5t フックカバー開口寸法変更のお知らせ

件名	5t フックカバー開口寸法 変更のお知らせ	発行日付	2015 年 07 月 31 日	周知対象区分
		三菱電機 FA 産業機器株式会社 〒819-0192 福岡市西区今宿東1-1-1 TEL (092) 805-3400		販売店

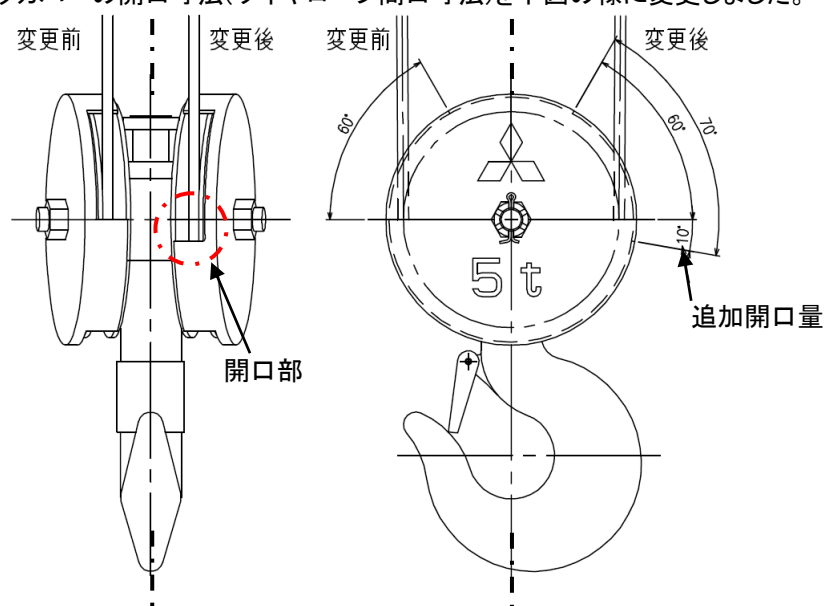
5t ホイス用フックカバーの開口寸法(ワイヤロープ間口寸法)を下図の様に変更しました。

無負荷状態ではフックカギ部が自由に回転し重心位置が変わるため、フック全体が傾きワイヤロープがフックカバーに干渉することが稀に発生していたため。

フックカバー切替前の既設ホイスのサービス部品としてフックカバーを片側だけ交換した場合、フックカバー開口寸法が左右異なりますが、機能上問題ありません。 以上
